Zlepšení kvality vod horního povodí řeky Moravy - II. fáze

změnový list č.		Datum předložení	21. 09. 2015
Ev.č.	ZL-086-S-Š-SO 2.003	Datum schválení	29. 09. 2015
Objednatel	Vodohospodářská zařízení Šumperk, a.s., Jílová 6, 787 01 Šumperk		
Správce stavby	Sdružení API-VRV, vedoucí partner API spol. s r.o., Palackého 12, 150 56 Praha 5		
Zhotovitel	IMOS Brno, a.s., Olomoucká 174, 627 00 Brno		
Změnový list předkládá:	zhotovitel		
Charakter změny:	Práce neobsažené v ZDS **)		Oprava položek dle skutečnosti
Stavba / objekt / úsek:	2. Město Šumperk / SO 2.003/ lokalita Zábřežská - stoka Vančurova		
<u>Specifikace změny:</u> Dne 19.1.2015 při pokládce potrubí ŽB DN 600 v úseku mezi šachtami Š160 – Š 156 přibližně 10 m před šachtou 156 byly zjištěny při výkopových pracích v hloubkách 1,4/1,7m (výškově usakuje) a 2,2 m stávající vodovodní řady TLT DN 80 a PVC DN 225 (viz. fotodokumentace). Dle dokumentace i skutečnosti je v dotčeném úseku hloubka výkopu, resp. spodní hrana trubky 2,2 m. Dle podkladů správce sítě, následně v PD je vodovod pouze jeden a jeho hloubka je 1,5 m. Jelikož zhotovitel provádí rekonstrukci stávající kanalizace a musí se držet v té samé trase a niveletě dna potrubí, n

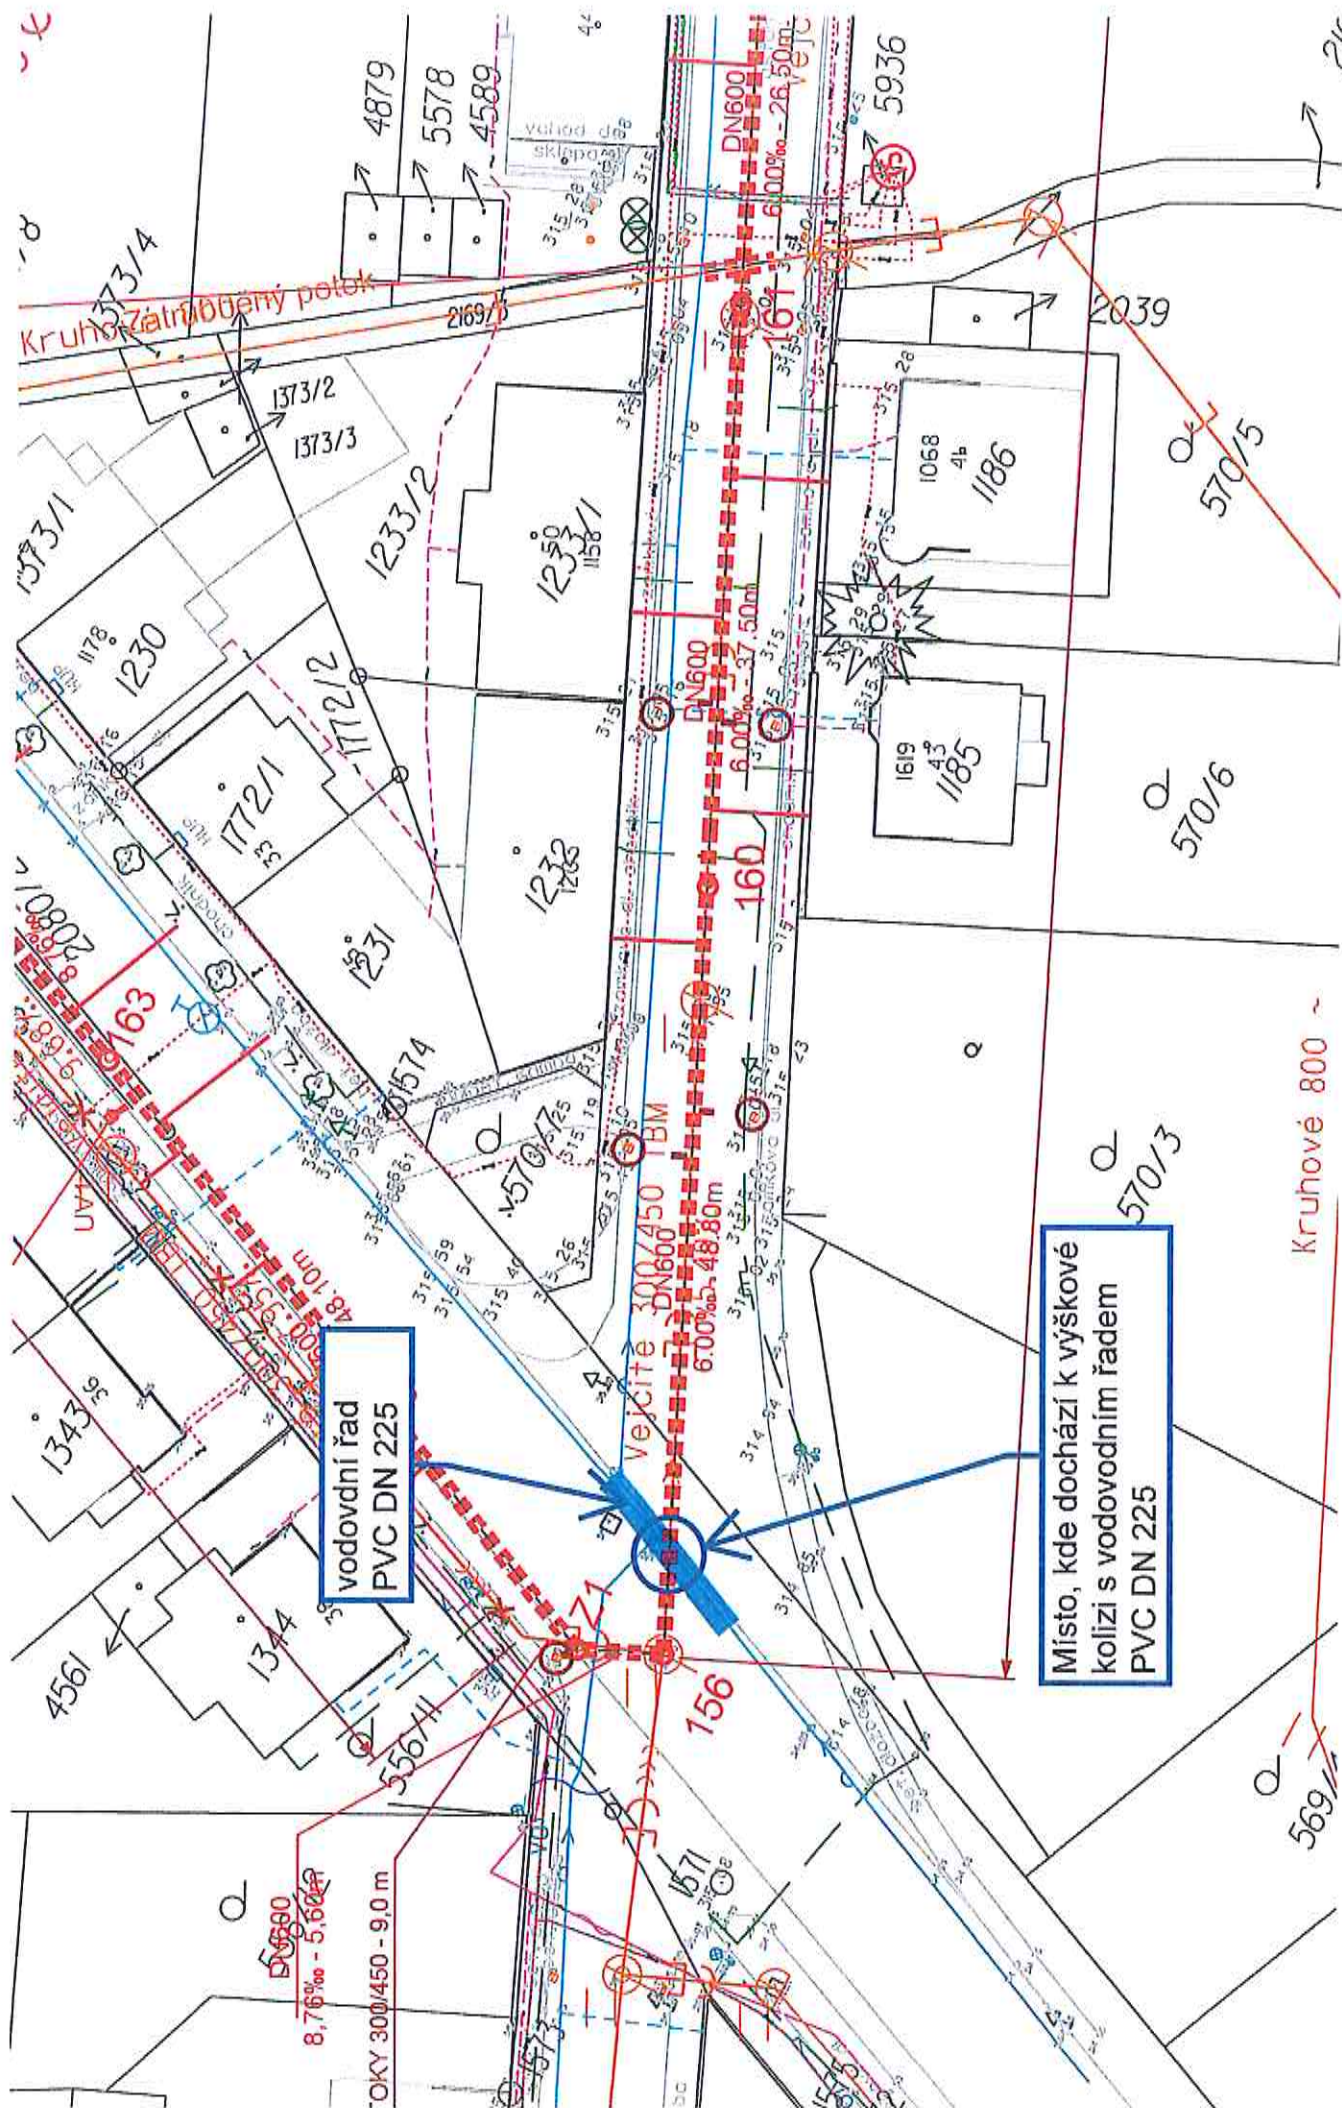
1. Dne 19.1.2015 při pokládce potrubí ŽB DN 600 v úseku mezi šachtami Š160 – Š156 cca 10m před šachtou 156 byly zjištěny při výkopových pracích v hloubkách 1,4/1,7m (výškově usakuje) a 2,2m stávající vodovodní řady TLT DN 80 a PVC DN 225 (viz. foto níže). Dle dokumentace i skutečnosti je v dotčeném úseku hloubka výkopu, resp.spodní hrana trubky 2,4m; vrch trubky pak 1,6m od úrovně terénu. Dle podkladů správce sítě, následně v PD je vodovod pouze jeden a jeho hloubka 1,5m.

Vodovodní řad PVC 225
hl. 2,2m horní hrana od
komunikace

Stávající TLT DN
80, hl. od
komunikace
1,4m a 1,7m

Trasa rekonstruované
kanalizace za stálého
provozu

Návrh řešení:

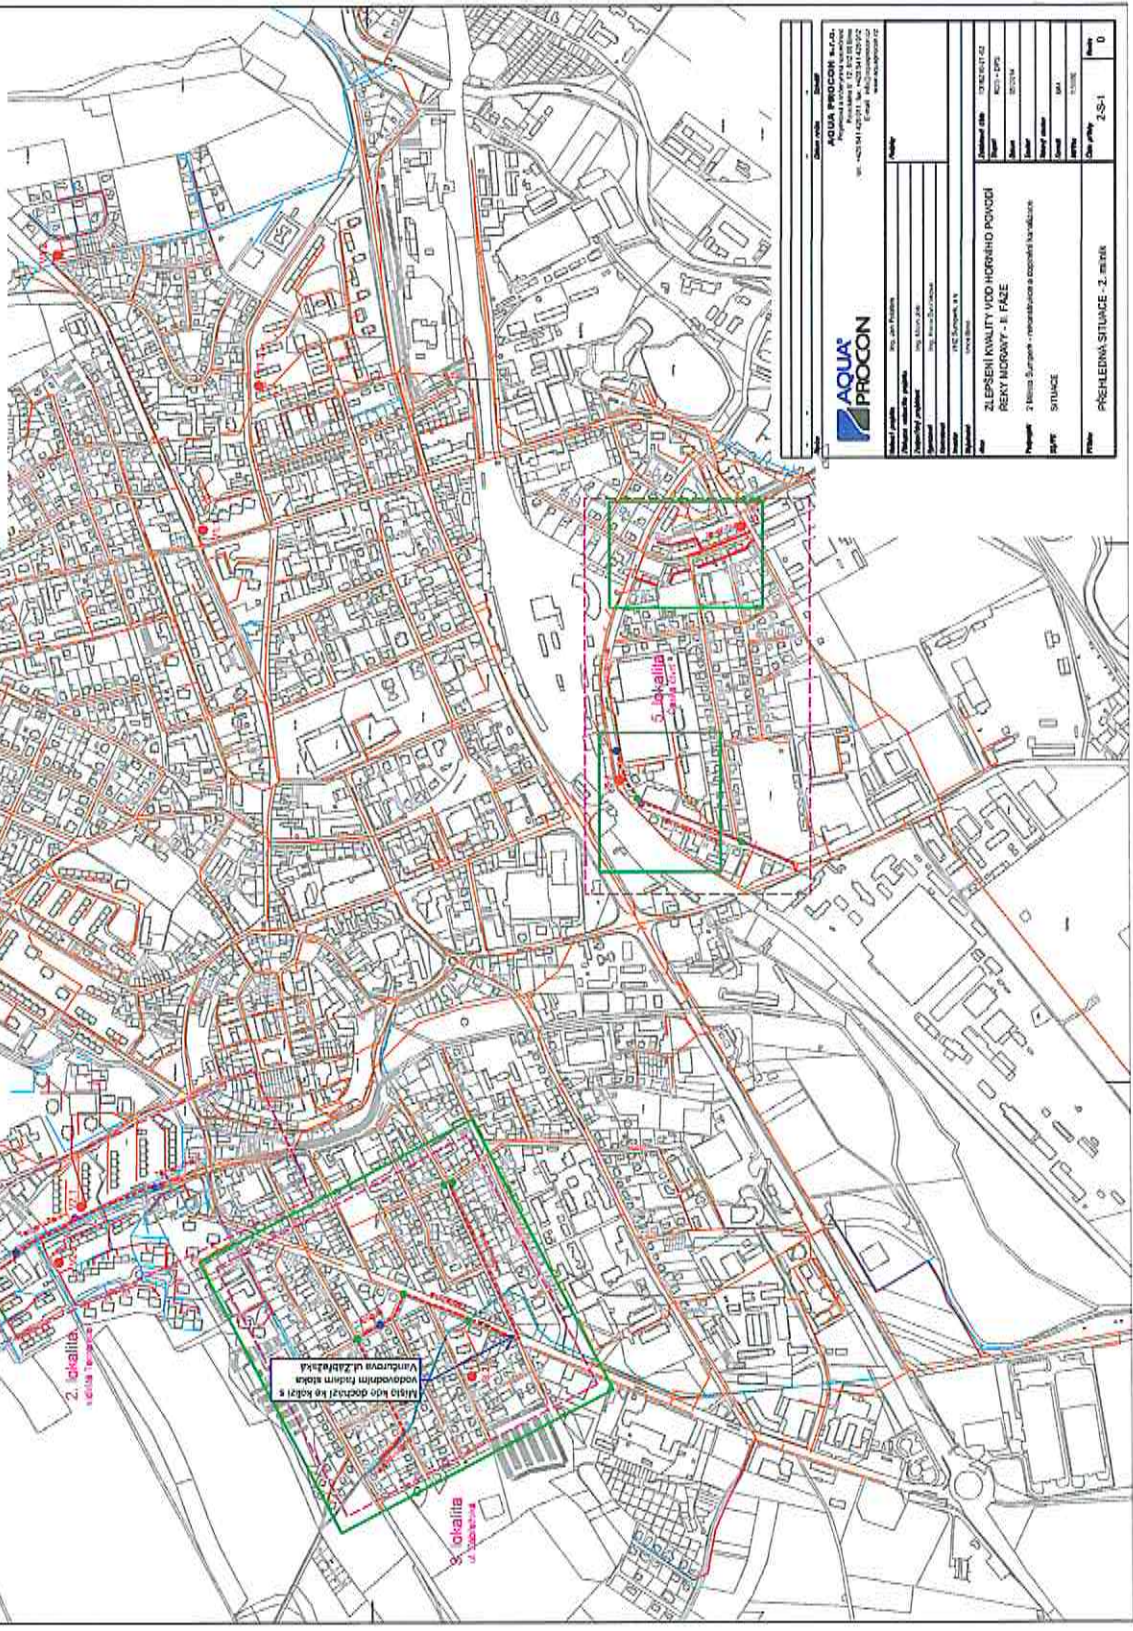
1. Jelikož zhotovitel provádí rekonstrukci stávající kanalizace a musí se držet v té samé trase a niveletě dna potrubí, navrhujeme po dohodě se správcem sítě na základě zjištěných skutečností výškovou přeložku vodovodního řadu PVC DN 225 a vodovodní řad TLT DN 80 který je již nefunkční odříznout a zaslepit.

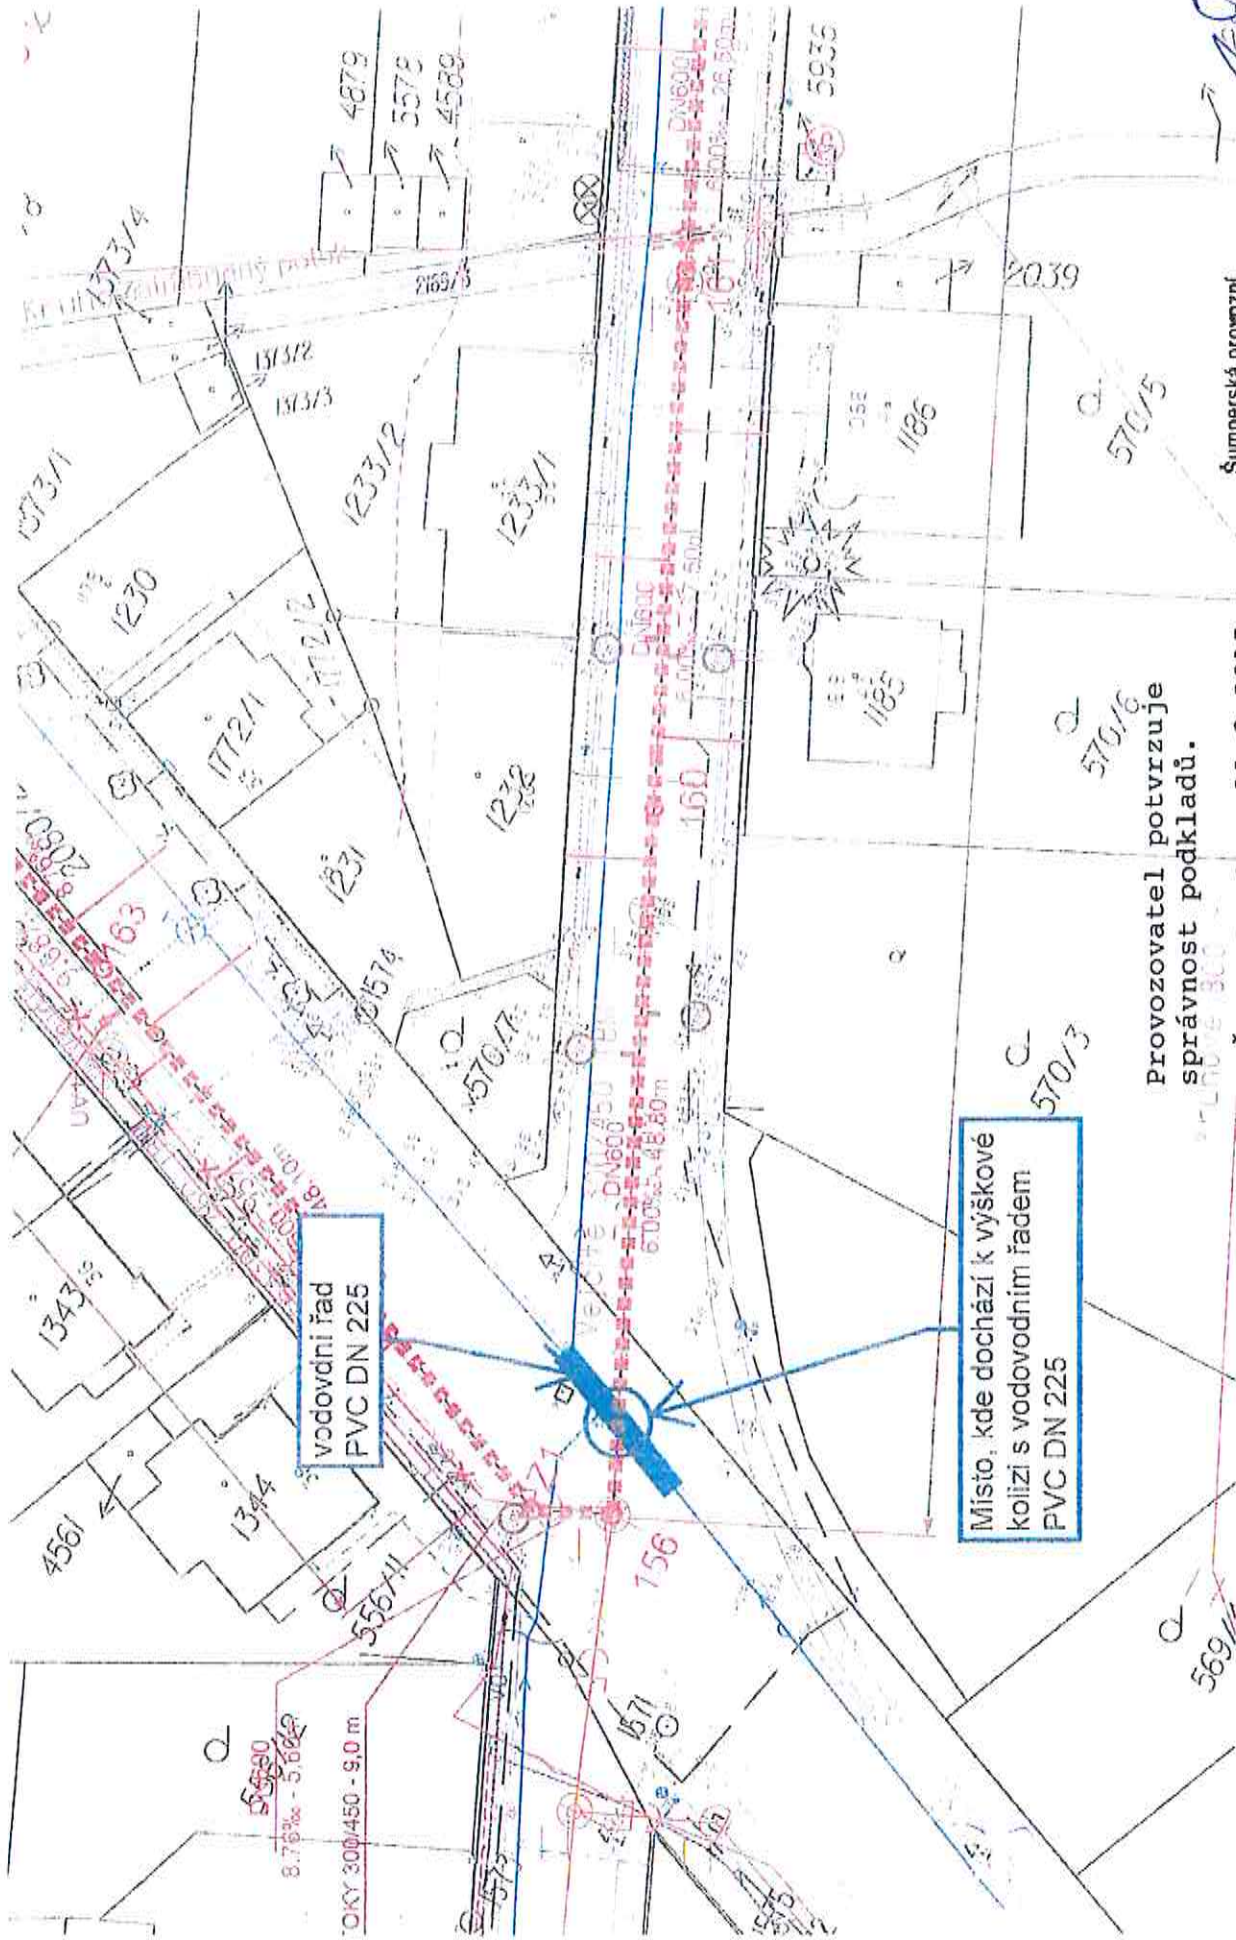
vodovodní řád
PVC DN 225

Místo, kde dochází k výškové
kolizi s vodovodním řádem
PVC DN 225

Provozovatel potvrzuje
správnost podkladů.
v Šumperku dne: 11.8.2015
